Detaljplan för fastigheten Stadsliden 6:2 m.fl. inom Olofsdal i Umeå kommun, Västerbottens län

Samråd och granskning

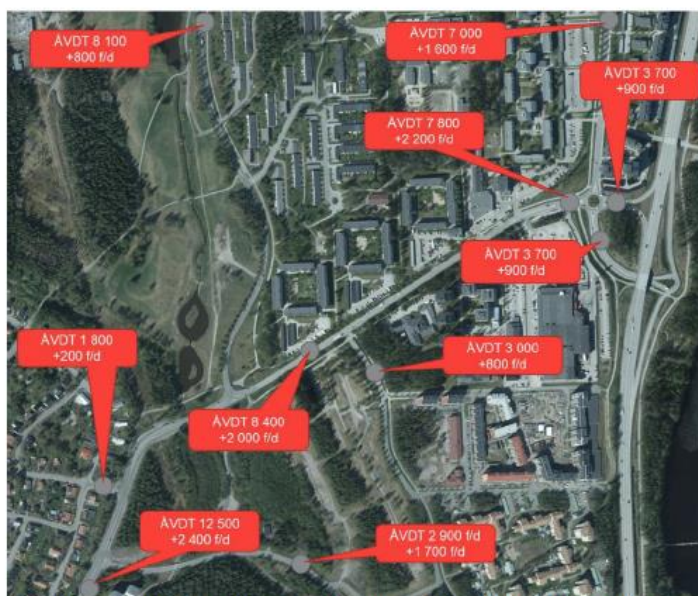
Hej Jag har läst er planering gällande Olofsdal och jag har några funderingar. Buller och avgaser - idag är det redan högt ljud och gasutsläpp längst med hela Strombergsväg, vilket kommer öka ytterligare med 700 nya bostäder i området. Mycket hänsyn tas till Mariehemsvägen och till de hus som ska byggas men väldigt lite till de redan befintliga småhusen/villorna. Villaområdet längst med hela Axtorpsvägen är konstant utsatt för buller och avgaser från två håll, dels Axtorpsvägen (där många obehöriga bilar och lastbilar passerar för att den vägen är närmare än att köra via universitetet och sedan upp på Strombergsväg) men även från Strombergsväg som är tungt trafikerade med långa bilköer och därmed ökat buller och utsläpp. Idag går det inte att utnyttja hela tomten eftersom man inte kan föra ett samtal nära bullerplanket (som vi själva dessutom har bekostat) pga trafiken. Kommunen har mätt trafiken och anser att den inte är ett problem men då är också mätningarna gjorda under semesterperioderna vilket i sig ger gynnsamma data för er men som inte skildrar majoriteten av året. Eftersom Umeå är en av de skitigaste städerna gällande luftföroreningar bör man ha en plan för att inte göra detta värre. Vi vet att hushållen längst med storgatan år 2022 har gjort utredningar som visade att kommunen hade fel i sina beräkningar gällande partiklar m.m. Jag undrar hur man löser det

problemet genom att förtäta staden och ersätta grönskan med betong? Självklart ska Umeå växa men trafiken är fortfarande det största problemet eftersom det är samma små vägar. Finns någon plan för vårt välbefinnande som bor i villorna? Bekostar ni bättre och kraftigare bullerplank till oss mot Strombersväg? En ljudvall? Dirigera om trafiken så inte folk både kör på Axtorpsvägen och Strombergsväg för att minska utsläppen? Göra Strombersväg enkelriktat? Något annat för att lätta på trafiken?

Trafikregleringar längs Strombergs väg faller inte inom ramen för arbetet med den här detaljplanen, och då de bostäder som tas upp i yttrandet ligger ganska långt ifrån det tillkommande bostadsområdet är det svårt att tydligt avgöra vilka förändringar i trafiksituationen som är en direkt konsekvens av planläggningen.

Trafikmätningar sker aldrig under semesterperioden. Biltrafik mäts under maj månad. Mätningar visar att trafikflödet längs Strombergs väg ligger på samma/lägre nivåer än tidigare, trots de utbyggnader som skett under åren:

Den bullerutredning som är gjord i samband med planförslaget visar ett "worst case-scenario" där trafiken som mest skulle kunna fördubblas på Strombergs väg till 2040 (även om utvecklingen det senaste decenniet talar emot det).

Den bullerkartering som kommunen gjort 2022 visar dygnsmedelvärden längs Axtorpsvägen på 55-60 dBA som allra högst vid fasad (på de fastigheter där bullerplank saknas). Gränsvärdet för befintlig bebyggelse är 65 dBA vid fasad och en fördubbling av trafiken, som trafikutredningens worst case visar, skulle leda till en höjning av ljudnivån med ca 3 dBA = max 63 dBA vid gränsen mot det orangea området. 65 dBA kommer därmed inte att överskridas inom det gulmarkerade området på bullerkarteringen.

Yttrandet bedöms inte kunna tillgodoses i planförslaget, men får följa med som ett medskick till genomförandefasen där bullerproblematiken bör lyftas igen.
